RV: SMCN-GERO ACTA DE RECIBO PARCIAL 41 DICIEMBRE 2025 CTO 990-2022 CONSORCIO TVG NIT: 901.577.851-6 RP: 116025;11; 410799482,53 RP: 514625;11; 576665372,22

ACTA DE RECIBO PARCIAL N° 41

Asunto: Revisión VOLUMEN II - ESTUDIO DE TRAZADO Y DISEÑO GEOMÉTRICO, RUTA 6515, PR 73 AL PR 78.

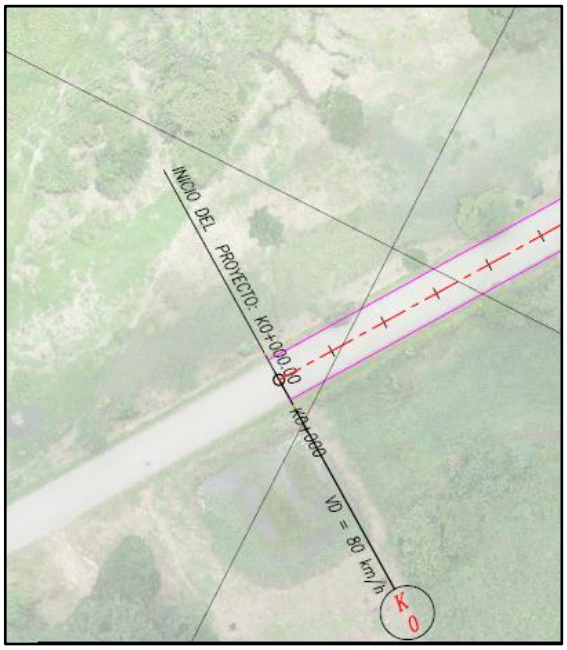
Observación 1: Colocar los letreros de inicio y fin del proyecto, y corregir PRs y Numeración, aclarar la longitud.

Respuesta: Se hacen las correcciones y aclaraciones en los planos, se corrige la longitud total del tramo a 5 Km, Los PR se encuentran bien ubicados y numerados.

Revisión: Atendida

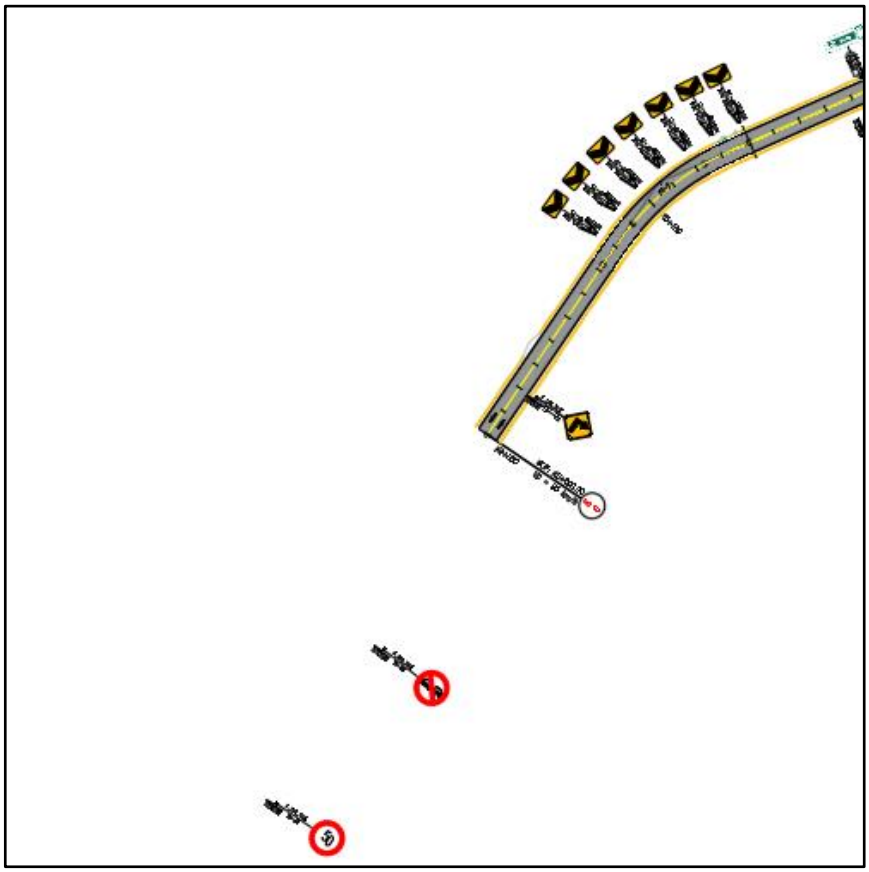
Observación 3: Aclarar la diferencia de datos en cuanto a la velocidad de diseño y ancho bermas.

Respuesta: Se aclara en el documento que la velocidad de diseño es de 60 Km/hr y el ancho de las bermas es de 0.15 m. Debido a que la curva inicial se encuentra para una velocidad de 50 Km/hr, se incluye en el numeral 3 de criterios de diseño y en el numeral 3.2.3 velocidad de diseño el siguiente párrafo:

"La velocidad de diseño del tramo se considera en 60 Km/hr, sin embargo, dado que la curva inicial presenta una velocidad específica inferior, para efectos de la señalización se reforzará en las cercanías a esa curva, con indicación de velocidad máxima de 50 Km/hr y con la colocación de la señal de curva peligrosa."

Revisión: Atendida.

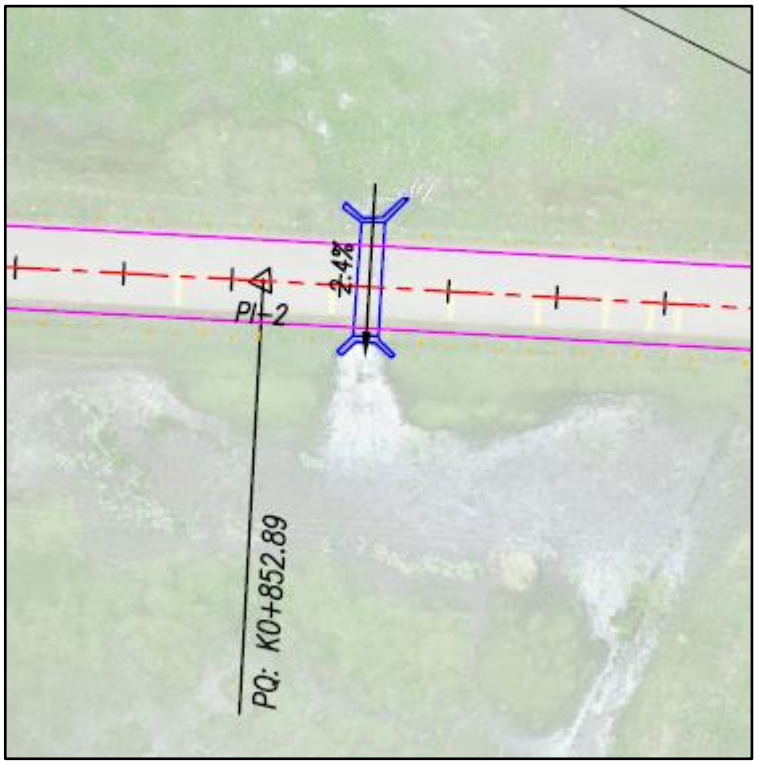
Observación 4: Indicar el nombre y sentido del flujo de las aguas.

Respuesta: Dado que las corrientes de agua no poseen nombre propio, se incluye en los planos de planta perfil el nombre de las obras como la abscisa y se incluye la flecha con el sentido del flujo.

Revisión: Atendida.

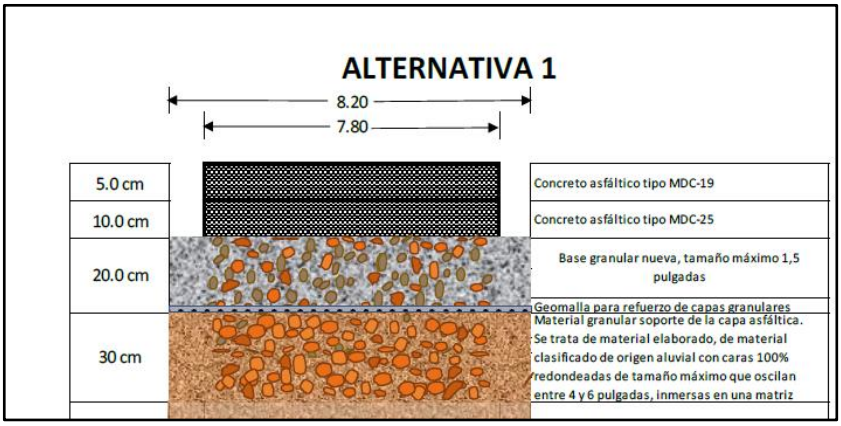
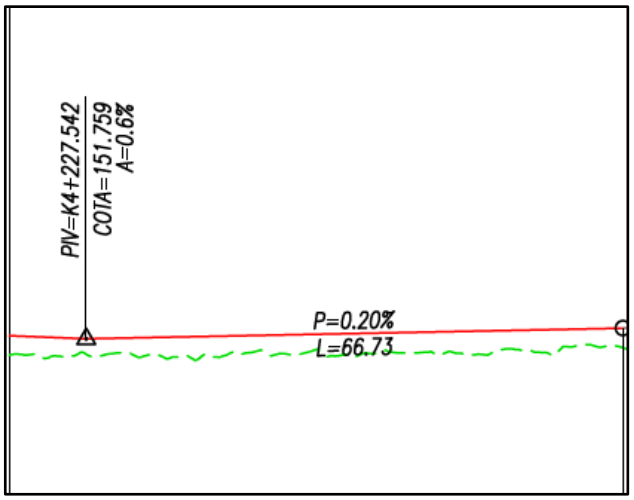
Observación 5:

Al respecto del trazado en perfil se solicita tener en cuenta del volumen de pavimentos:

"La alternativa 1 consisten en el retiro de una capa de concreto asfáltico de espesor variable entre 4 y 6 centímetros, la conformación nivelación y complementación de la capa soporte, con el fin de que pueda ser considerada como un material granular, con aporte estructural en el diseño de pavimentos, la instalación de una geomalla biaxial para granulares, la colocación y compactación de la capa de base granular nueva, y la colocación de dos capas de concreto asfáltico MDC-25 y MDC-19".

Con lo cual se cuenta con 30 cms por encima de la rasante actual, que es el punto de partida del trazado en perfil, posteriormente se ajustan los tramos de manera tal que se cumpla con la pendiente mínima longitudinal; que se puede trabajar hasta en 0,20% mínimo colocando una mayor pendiente transversal; por lo que se solicita ajustar el trazado, logrando el mejoramiento que se necesita y las condiciones de seguridad.

Respuesta: Se realizó el ajuste al tramo comprendido entre el K4+187 y el K4+323, que presentaba una pendiente del 0% y quedando está en el 0.20 %, para los demás tramos con pendientes bajas se dejó en el informe el siguiente comentario, en el numeral 4.1.2. Diseño en Perfil:

“Teniendo en cuenta que en el numeral 3 criterios de diseño se estableció:

“que por razones de costos no es viable la ampliación del terraplén para llegar a la sección transversal considerada en la Ley 105 de 1993 y se recomienda implantar el proyecto en la sección transversal existente, con la implementación de mejoramientos menores.”

En este sentido no se implementaron las pendientes mínimas de diseño geométrico debido que para realizar la modificación de la rasante sería necesario ampliar los terraplenes e invertir una suma considerable en la colocación de material granular tipo subbase.

Revisión: Atendida.

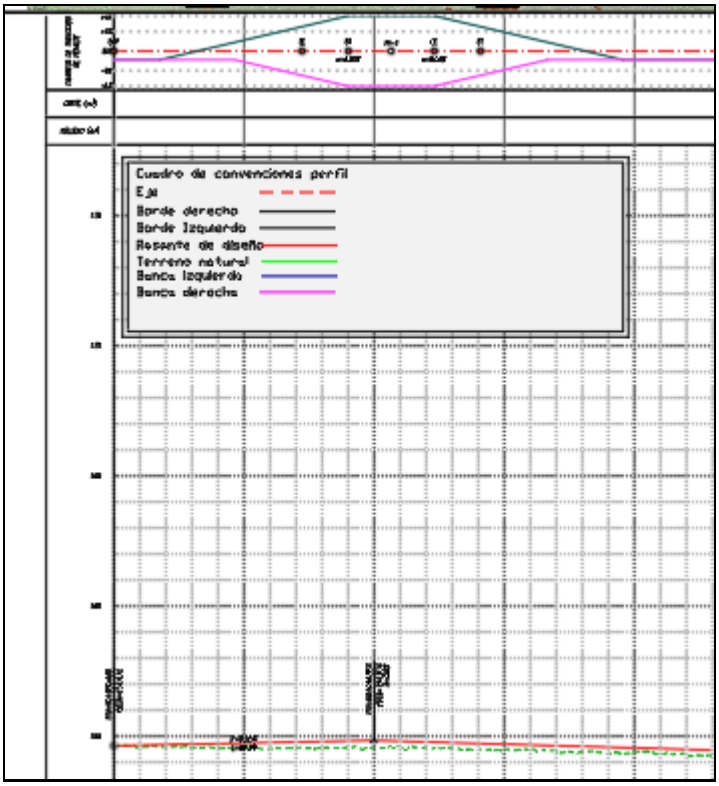
Observación 6: Se debe revisar la ubicación de las curvas verticales que están quedando dentro del desarrollo de la curva horizontal.

Respuesta: Se aclara que el PIV del K0+099.984, que se encuentra incluido en la curva horizontal # 1, presenta una diferencia de pendientes menor al 1%, con lo cual se configura como un punto de quiebre sin tener la necesidad de colocar curva vertical, razón por la que no ofrece restricción de visibilidad, la restricción de velocidad ya está dada en la curva horizontal por el alineamiento horizontal.

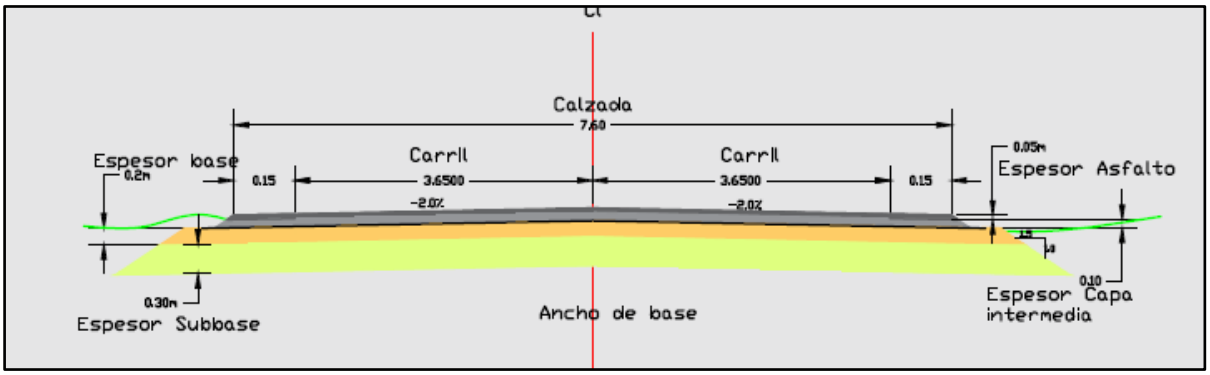
Observación 10: Sección transversal, en los planos se indica 0.15 de berma y en el informe se habla de 0.25 m.

Respuesta: Se unificó el ancho de la berma a 0.15 metros.

Revisión: Atendida.
